Mission régionale d'autorité environnementale

**Avis délibéré en date du 14 novembre 2019
de la Mission régionale d'autorité environnementale d'Île-de-France
sur le projet d'aménagement du « Triangle Ouest »
situé dans la zone d'aménagement concerté du quartier durable de la Plaine
de l'Ourcq à Noisy-le-Sec (Seine-Saint-Denis)**

Synthèse de l'avis

Illustration 5: Cartes de bruit (routière) sur l'état projeté en période de jour (à gauche) et de nuit (à droite) - Source : Étude d'impact de la ZAC de la Plaine de l'Ourcq, 2015, cartes présentées dans l'étude d'impact du Triangle Ouest (p. 100/196)

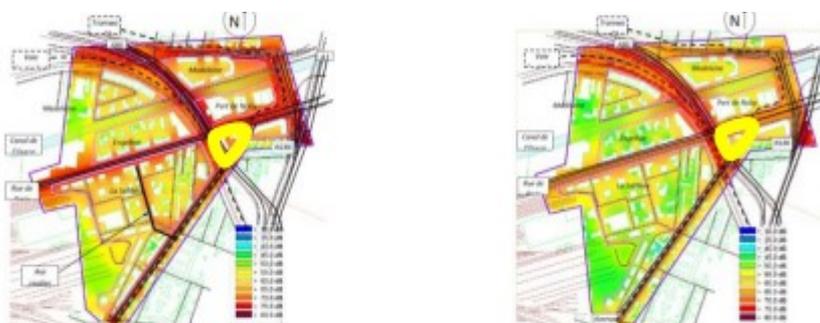
Des cartes de bruit, issues de cette étude acoustique, sont présentées (p. 100). Elles sont toutefois très peu lisibles, d'une part à cause de leur échelle trop réduite, et d'autre part, à cause du tracé trop épais du périmètre du projet, qui masque les données cartographiées pertinentes (cf. Illustration 5).

L'étude acoustique réalisée en 2015 à l'échelle de la ZAC, qui pour la MRAe doit être annexée à l'étude d'impact du projet ou rendue accessible au public sur internet, comporte un diagnostic de l'ambiance acoustique initiale du quartier, ainsi qu'une analyse plus approfondie sur le secteur Engelhard (situé au nord de la rue de Paris et à l'est de l'A86). Cette analyse approfondie s'appuie notamment sur des cartes de bruit réalisées à 4 m et à 20 m du sol (soit la hauteur approximative des futurs bâtiments), sur des cartes de bruit réalisées au passage d'un train, ainsi que sur une carte de bruit sur coupe transversale permettant d'illustrer la propagation du bruit en provenance des axes de circulation et l'effet des murs anti-bruit existants. Une telle analyse n'a pas été conduite sur le secteur du Triangle Ouest, mais est, pour la MRAe, nécessaire compte-tenu des usages qui y sont projetés et qui de plus sont différents de ceux prévus initialement dans l'étude d'impact de la ZAC (cf infra).

Compte-tenu des fortes nuisances sonores occasionnées par les infrastructures de transport, la MRAe recommande de réaliser un diagnostic approfondi de l'ambiance acoustique initiale et future au droit de l'îlot « Triangle Ouest », prenant en compte l'ensemble des infrastructures sources de nuisances (routes, voie ferrée, tramway) et incluant une modélisation acoustique:

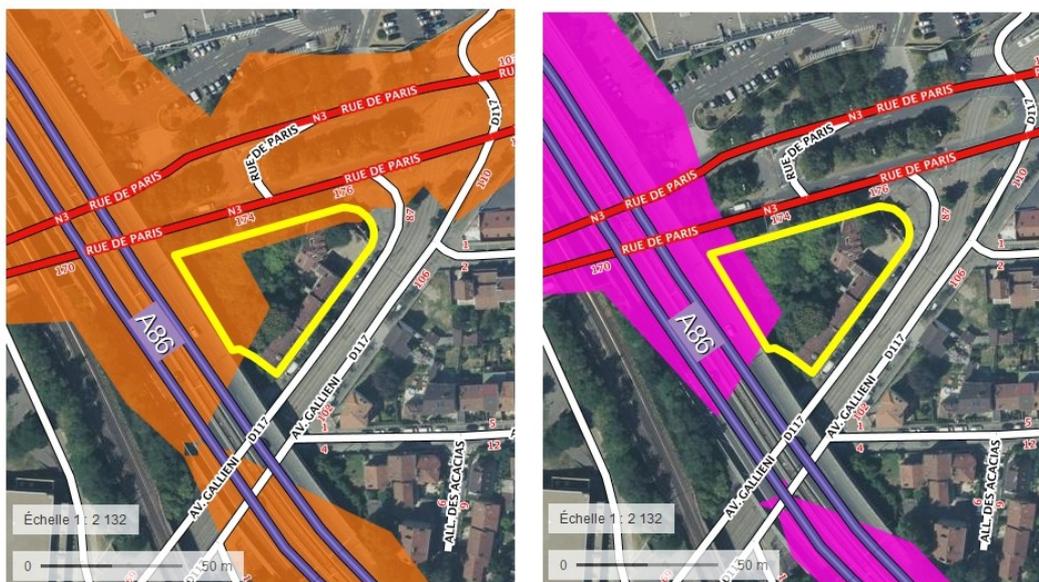
Les cartes des zones de dépassement des valeurs limites réglementaires sur 24 h¹² et en période nocturne¹³ produites par Bruitparif¹⁴ corroborent ces conclusions, à la fois pour l'autoroute A86, mais également pour la voie ferrée de grande ceinture (cf. Illustration 6 et Illustration 7). Ces cartes, qui modélisent le bruit à 4 mètres de hauteur par rapport au sol¹⁵, montrent une forte contribution de la voie ferrée en période nocturne. Elles ne prennent toutefois pas en compte les nuisances sonores occasionnées par le tramway T1, qui selon l'étude d'impact de la ZAC, « occasionne également des bruits et des vibrations pour les constructions riveraines de cette avenue ».

La MRAe estime que l'exposition de nouvelles populations aux nuisances sonores est insuffisamment caractérisée par l'étude d'impact qui ne présente pas de modélisation des niveaux sonores en façade des immeubles. Il est à noter en outre que l'analyse menée dans le cadre de l'étude acoustique réalisée en 2015 à l'échelle de la ZAC se basait pour l'îlot « Triangle Ouest » sur un projet¹⁶ différent de la proposition actuelle.

Illustration 8: Vue du projet "Triangle Ouest" depuis l'autoroute A86, et notamment de l'écran acoustique existant le long de l'autoroute et de l'écran proposé pour protéger le cœur d'îlot

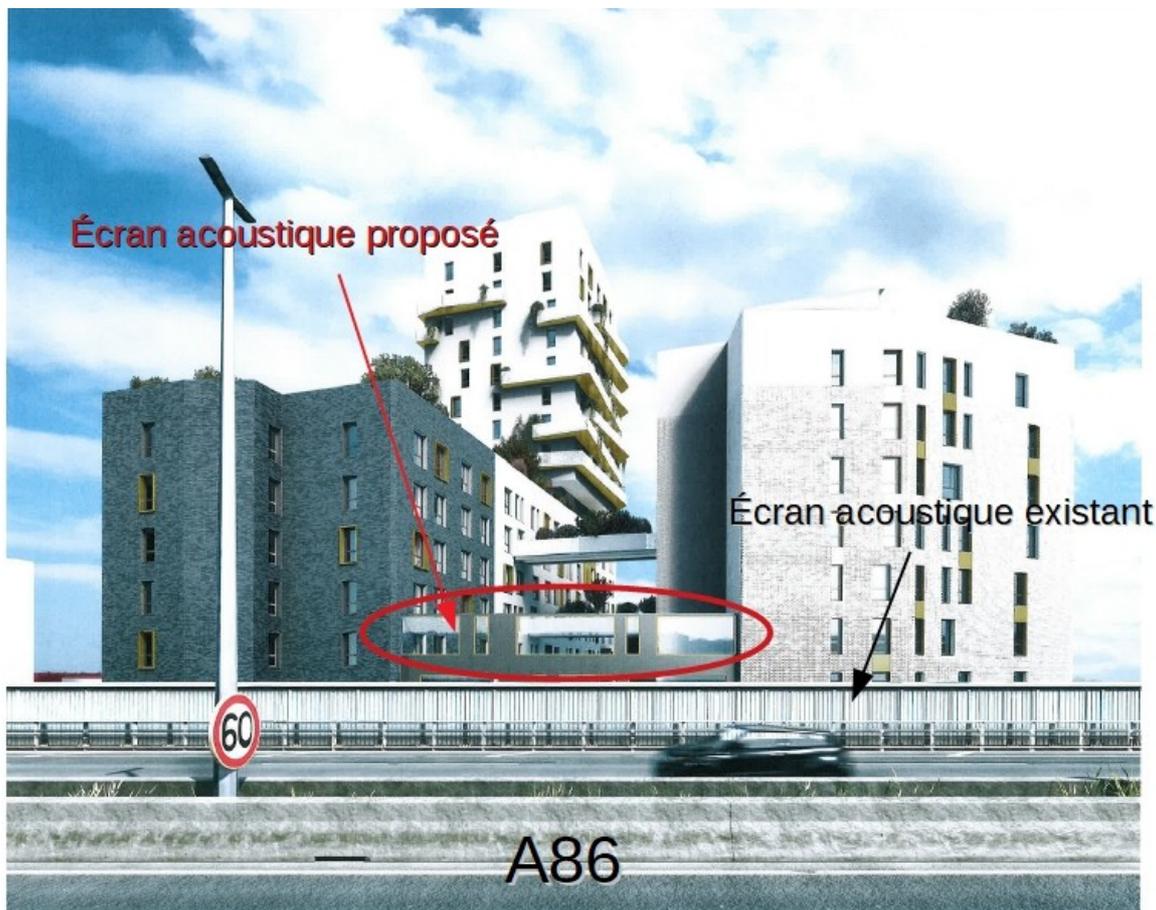
L'étude d'impact présente deux mesures de réduction de l'exposition des futurs habitants aux nuisances sonores, l'isolement acoustique des façades tel que prévu par la réglementation et la mise en place d'un écran acoustique de 15 mètres de haut (jusqu'au 4^e étage) côté autoroute afin de protéger le cœur d'îlot (cf. Illustration 8). Cet écran permettra selon l'étude d'impact de réduire

La MRAe note que l'étude d'impact ne présente pas d'étude technique établissant l'efficacité de l'écran acoustique pour la protection du cœur d'îlot¹⁷.

Illustration 10: Emplacement et résultats des points de mesure de la qualité de l'air (source : étude d'impact, p. 94/196) - NB : Le point n°4 n'affiche aucun résultat pour les mesures de dioxyde d'azote et benzène pour cause de tubes non retrouvés et de capteurs vandalisés.

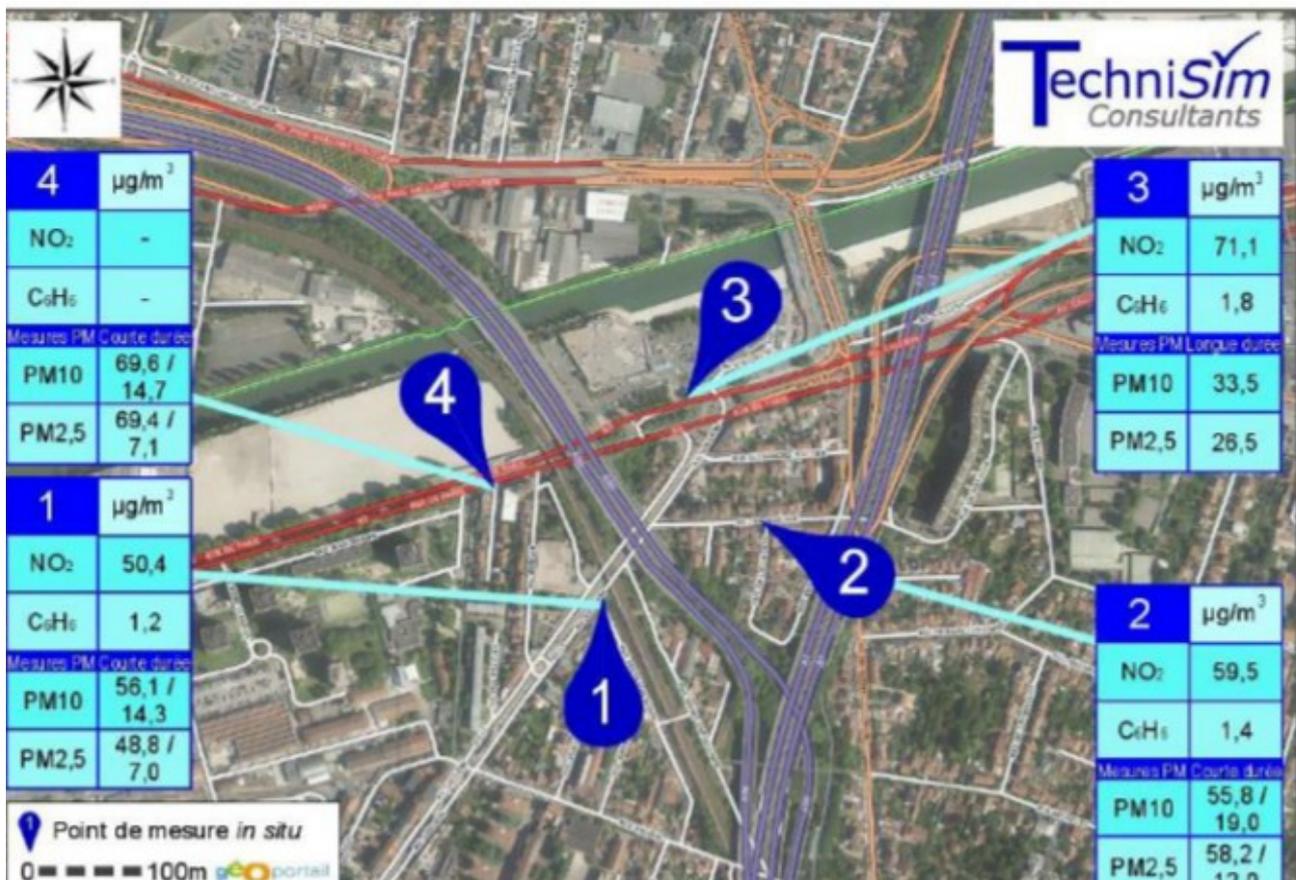
Les concentrations en dioxyde d'azote relevées sur les trois points de mesure (cf. Illustration 10) ont été nettement supérieures à la valeur réglementaire annuelle de 40 µg/m³ (p. 95). Elles mettent ainsi en évidence un site exposé à la pollution de l'air liée à la circulation automobile. Les teneurs en BTEX (benzène, toluène, éthylbenzène et xylènes) ont été inférieures aux valeurs réglementaires sur tous les points. Pour les particules fines PM10 et PM2,5, les résultats varient selon les jours de mesure et les conditions météorologiques, avec des niveaux conformes ou non aux valeurs réglementaires en moyenne annuelle.

De ce fait, et compte-tenu de la présence de l'autoroute A86 à 5 m du site la mise à disposition d'une qualité de l'air correcte à l'intérieur des bâtiments et dans les espaces extérieurs utilisés par les usagers (notamment, les enfants) est, pour la MRAe, un enjeu fort du projet.

En l'état, au regard des niveaux préoccupants de pollutions atmosphériques existants et prévus au moins à court terme sur l'ensemble de l'îlot, l'enjeu lié à l'exposition d'habitants à une qualité de l'air très dégradée demeure un enjeu fort du projet selon la MRAe, l'étude d'impact ne garantissant pas l'absence d'impacts sanitaires notables.
